AUTORIDAD NACIONAL DE LICENCIAS AMBIENTALES

AUTO N° 11567

“Por medio del cual se efectúa control y seguimiento ambiental”

Mediante Resolución 476 del 17 de mayo de 2000, el entonces Ministerio del Medio Ambiente otorgó Licencia Ambiental a la sociedad ISAGEN S.A. E.S.P. para el desarrollo del proyecto Hidroeléctrico Sogamoso.

Fuente: ISAGEN S.A E.S.P., ICA 6-2020

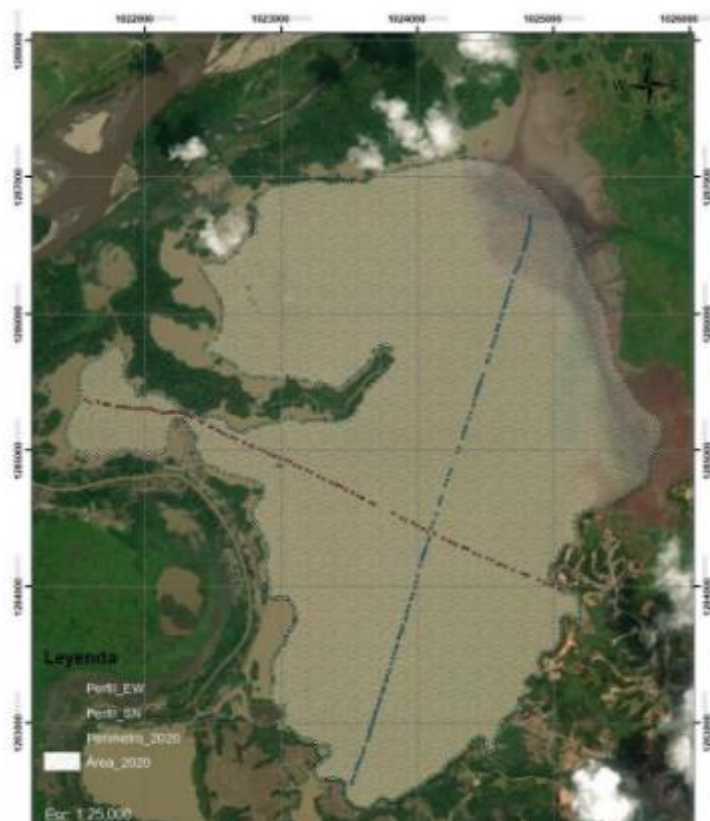
Al hacer la revisión de la información correspondiente a las batimetrías, se observa que en efecto fueron realizadas en el mes de noviembre de 2020 y se tomaron dos perfiles denominados en el informe como W-E y S-N tal como se muestra a continuación:

Fuente: ISAGEN S.A E.S.P., ICA 5

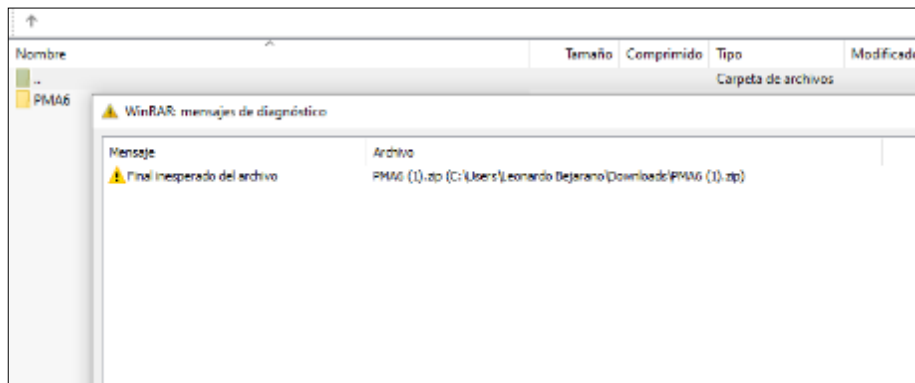
En el Anexo PMSA6 del ICA 6 presenta los informes y lecturas de la instrumentación instalada alrededor del embalse y zona de presa. En el ICA 5 correspondiente al año 2019, contenido del anexo PMSA6 no pudo ser consultado, toda vez que el archivo comprimido adjunto se encontraba dañado, tal como se evidencia a continuación.

Fuente: ISAGEN S.A E.S.P., Anexo PMSA6 del ICA 6

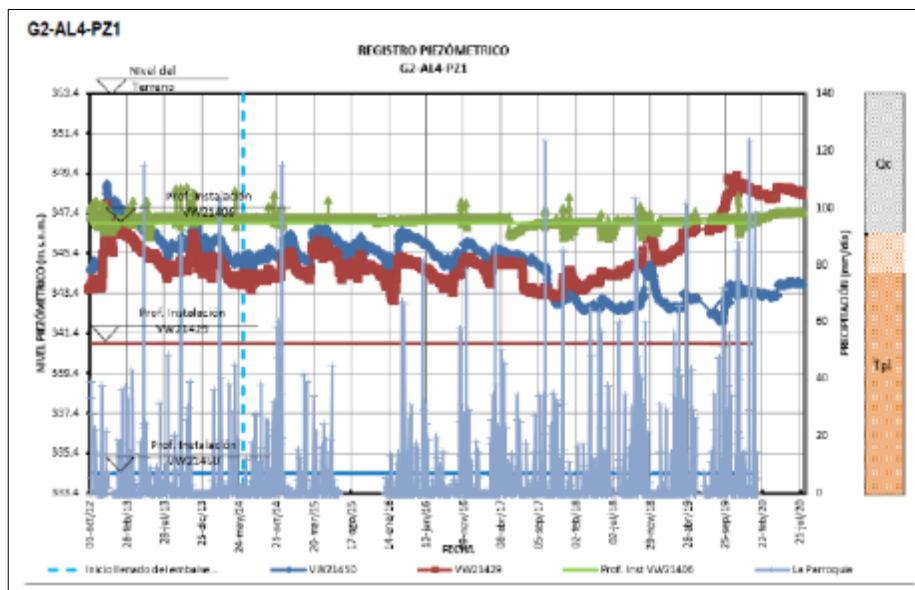
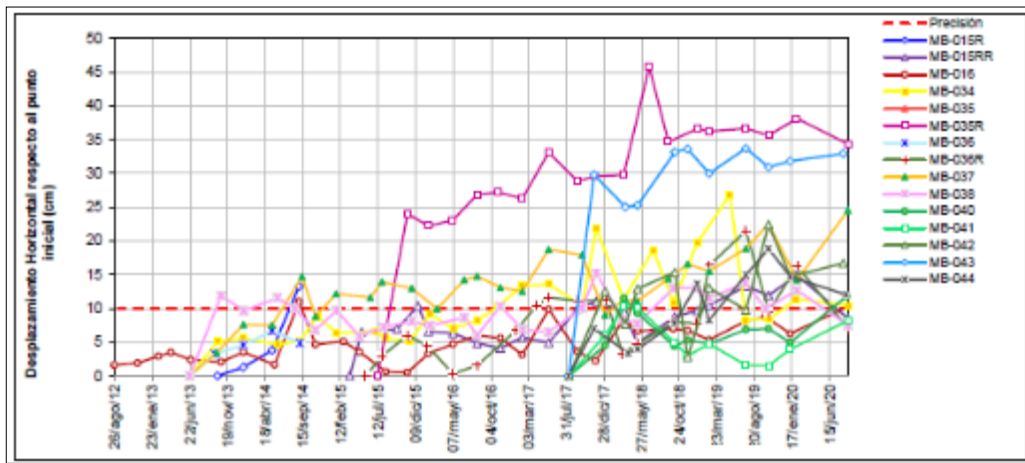
De la información entregada para el año 2020, no fue posible identificar, por ejemplo, las lecturas de instrumentación y análisis del comportamiento de la ladera en la vereda Guaymaral en el municipio de Girón ubicada hacia el margen derecho del río Sogamoso parte alta del puente Geo Von Lengerke, no se encontraron las lecturas de los mojones instalados en el predio la Ceiba y los Corrales, entre otros, que hacen parte del monitoreo y seguimiento, información que presumiblemente se encuentran dentro del informe geotécnico anual el cual no fue anexado al ICA 6.
